DE INSTALLATIE IS NIET CONFORM

Verslagnummer: 0251-190920-02

ADRES INSTALLATIE : SWIGGERS SAVITA
ASTRIDSTRAAT 7
3120 TREMELO

Aard van het onderzoek : Controlebezoek

Visualisatie van de installatie

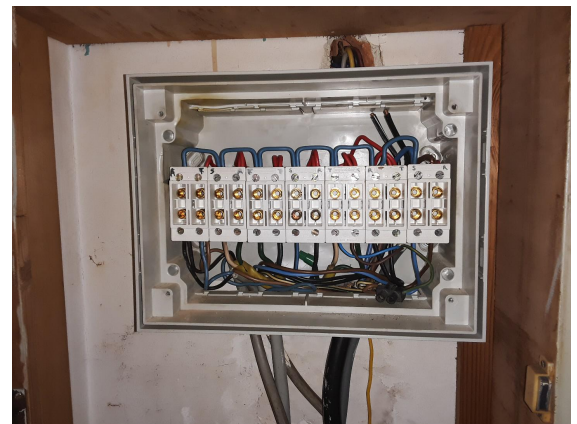
- 1 Het ééndraadsschema ontbreekt (art. 16 AREI).
 - 2 Het situatieschema ontbreekt (MB 27/7/1981).
 - 3 De aanduiding van de kringen, klemmen en of schakelapparatuur ontbreekt, is onjuist of is onvolledig (art. 16, 252 AREI).

- 4 Een aardverbinding overeenkomstig de voorschriften is te installeren (art. 68, 69, 70, 71 AREI).
 - 5 De aardingsonderbreker ontbreekt of is niet op een normale manier bereikbaar (art. 28, 70 AREI).

- 6 Er is geen verliesstromschakelaar van maximum 300 mA geplaatst in het begin van de installatie (art. 86-87 AREI).
 - 7 De houder van de beveiliging is niet voorzien van aangepaste kalibreerelementen (art. 251 AREI).

- 8 De sectie van de interne bekabeling van het elektrisch bord is niet aangepast aan de te verwachten stroom (art. 116, 118 AREI).
 - 9 Het toestel van de klasse I is niet met de beschermingsgeleider verbonden (art. 30, 70 AREI).

- 10 De continuïteit van de beschermingsgeleider van het stopcontact is te herzien (art. 70 AREI).
-

De installatie mag in dienst blijven indien zonder vertraging wordt voldaan aan de vastgestelde inbreuken en de gepaste maatregelen getroffen worden opdat de installatie geen gevaar vormt voor personen of goederen. De installatie is niet conform.
De installatie dient opnieuw gecontroleerd te worden uiterlijk op 18 maanden na akte .
